女川原子力発電所第2号機 地下水位の設定、耐震評価における断面選定 (指摘事項に対する回答)及び 後施工せん断補強筋(CCb工法)の適用性について

2021年9月14日
東北電力株式会社

第952回及び第979回審査会合の指摘事項に対する回答

3.11 地震の検証解析結果と矢板護岸の水平変位実測値の比較

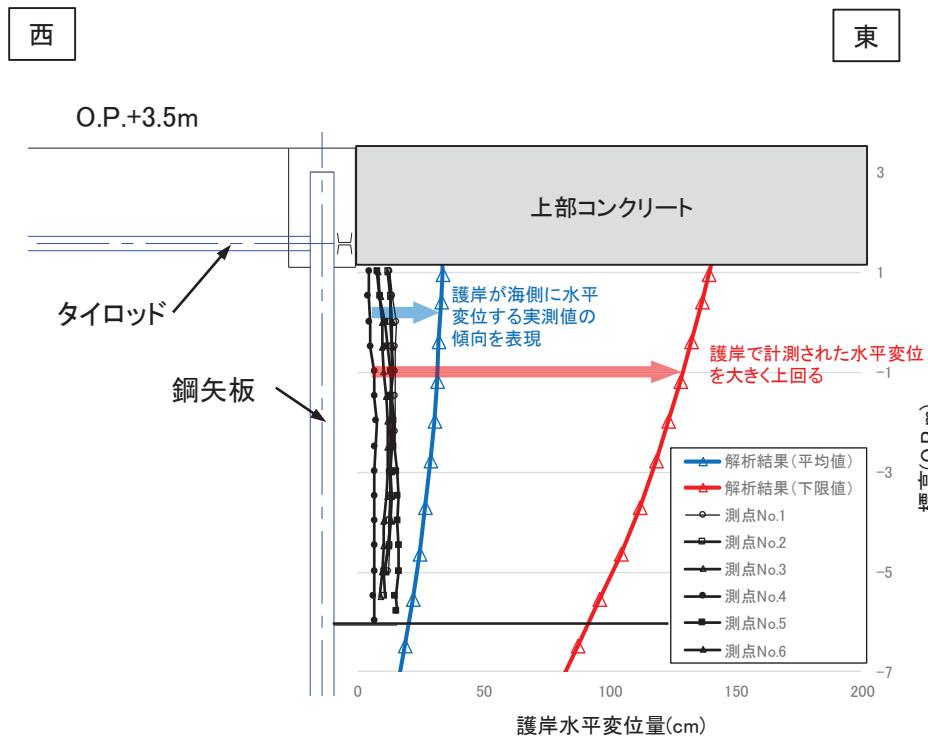
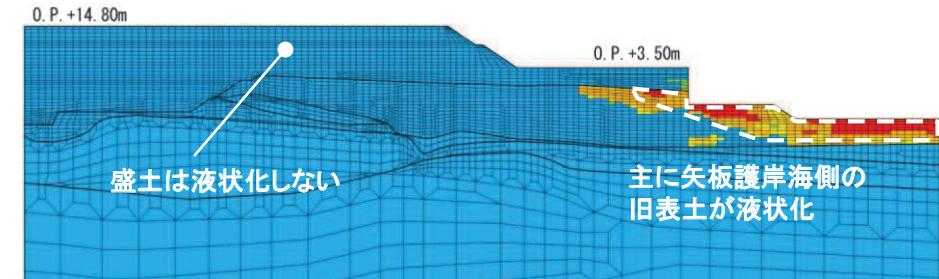
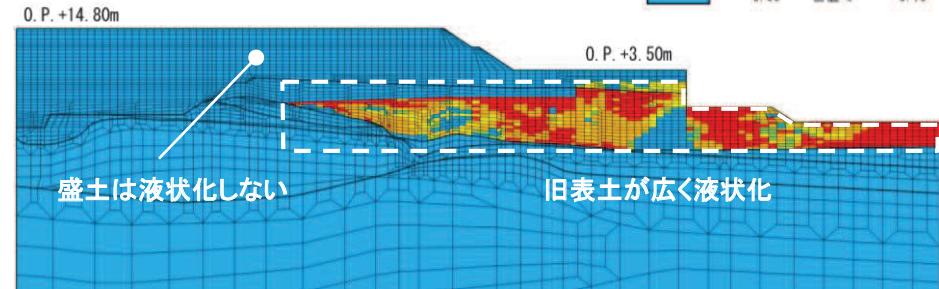
3.11地震後に発電所敷地の護岸で計測された水平変位を踏まえ、有効応力解析の妥当性及び液状化強度特性の保守性について検証し、説明すること。

- 液状化強度試験の平均値に対する検証解析の結果、海側の旧表土が一部液状化した影響により矢板護岸に水平変位が発生し、地震後に実測された水平変位の傾向を解析上表現できていることから、有効応力解析の妥当性を確認した。
- 設計に使用した設定である液状化強度試験の下限値に対する検証解析の結果、地下水位以下の旧表土が広く液状化したことにより矢板護岸の水平変位量は実測値を大きく上回ることから、女川の液状化強度特性の設定が保守性を有していることを確認した。

O.P.+14.8m～O.P.+3.5m盤の旧表土はおおむね液状化しておらず、主に矢板護岸より海側の旧表土が液状化している。
盛土は液状化していない。

O.P.+14.8m～O.P.+3.5m盤の旧表土が広く液状化している。
盛土は液状化していない。

B-B断面の最大過剰間隙水圧比分布(Ss-D1(++))

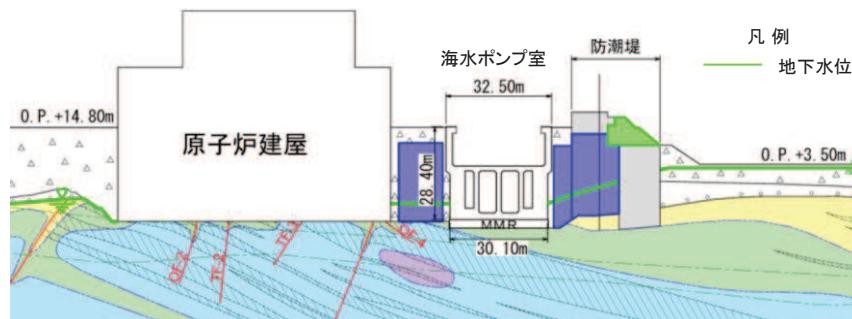
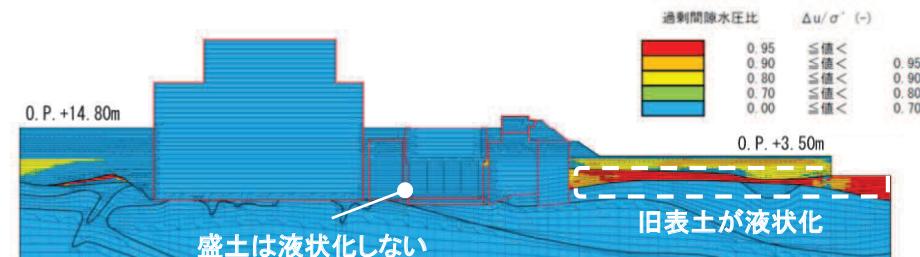
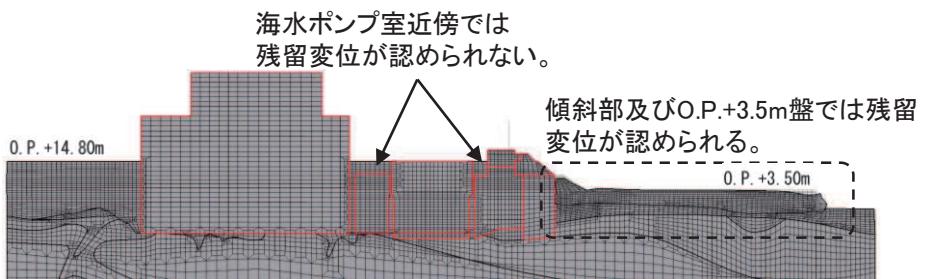
解析手法選定フロー④における液状化等の影響を受けないことを定量的に確認できた施設について、影響を受けなかった要因を分析した上で、評価結果を説明すること。

- 評価対象(1)であるO.P.+3.5m盤の液状化の影響を確認するため、海水ポンプ室を通る防潮堤B-B断面の有効応力解析結果を引用する。
- O.P.+3.5m盤では、旧表土が液状化し、残留変位が認められたが、海水ポンプ室が設置されるO.P.+14.8m盤では、残留変位が認められず、O.P.+3.5m盤の液状化の影響は及ばないと判断した。
- 海側護岸の液状化と斜面の側方流動は、防潮堤の設置及び海水ポンプ室周辺の地盤改良効果により、海水ポンプ室には影響は及ばないと分析した。

B-B断面の有効応力解析による過剰間隙水圧比分布では、傾斜部の下方を含むO.P.+3.5m盤の旧表土が液状化している。
海水ポンプ室近傍の盛土は液状化していない。

最大照査値の一覧 (構造強度及び通水機能を有することの確認)

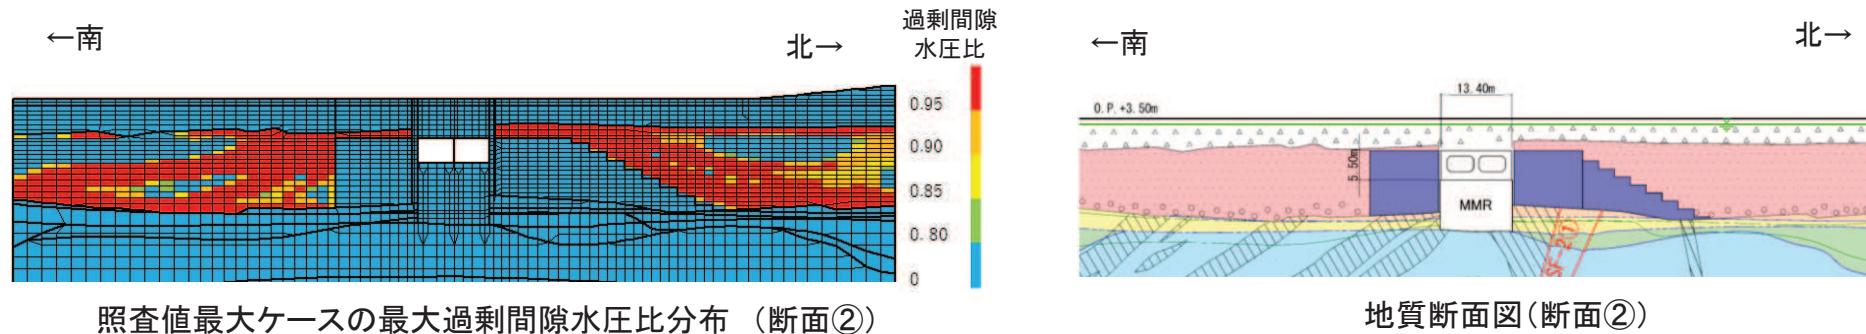
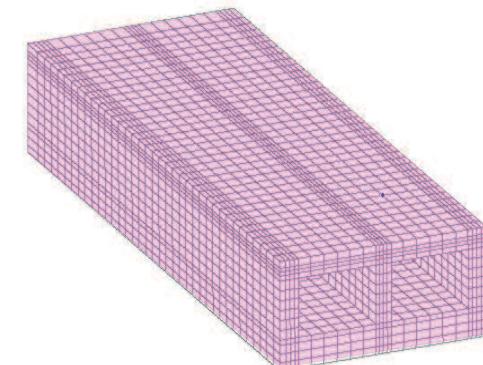
解析手法選定フロー⑤で示す施設について、地盤改良及び後施工せん断補強筋等の効果を踏まえた耐震評価の結果並びに浮上りの評価及び地下水位が低い場合の影響評価の結果を説明すること。

- 取水路(標準部)直線部における有効応力解析の結果、防潮堤より海側の断面においては、地下水位以深の旧表土の広範囲に液状化が発生している。地下水位が地表面近傍にあり、液状化が発生しやすい断面②の最大過剰間隙水圧比分布を下図に示す。
- 構造強度を有すること、通水機能を有することの確認において、基準地震動Ssに対する全応力解析と有効応力解析の照査値を比較すると、曲げ・軸力系の破壊、せん断破壊の照査とも、ほぼ同等の結果となった。
- 両解析手法において、曲げ・軸力系の破壊、せん断破壊の照査とともに、許容限界を下回ることを確認した。

原子炉建屋基礎版 解析モデル

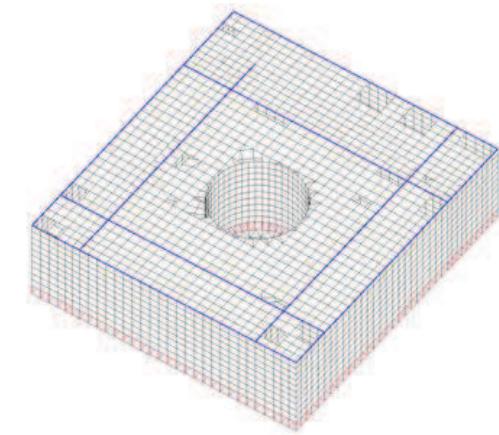
設計用地下水位を高めに設定していることを踏まえ、地下水位が低い場合の影響を整理して説明すること。

- 原子炉建屋基礎版の評価において、浮力の算定にあたっては、既工認実績も踏まえて、地下水位を基礎版中央レベルに設定している。一方で、浸透流解析の結果は原子炉建屋基礎版よりも低い位置であることから、パターンAとして地下水位を基礎版下端レベルに設定した場合の影響を検討した。
- 検討の結果、鉛直方向上向きのケースでは発生値は減少傾向にあり、鉛直方向下向きのケースでは発生値は変わらない結果となった。いずれのケースでも発生値は許容限界を下回っており、地下水位の変化が原子炉建屋基礎版が有する耐震性への影響は無いことを確認した。
- なお、接地圧の評価においては、地下水位を考慮しないSRモデルによる地震応答解析結果を用いて評価を行うため、評価結果への影響はない。
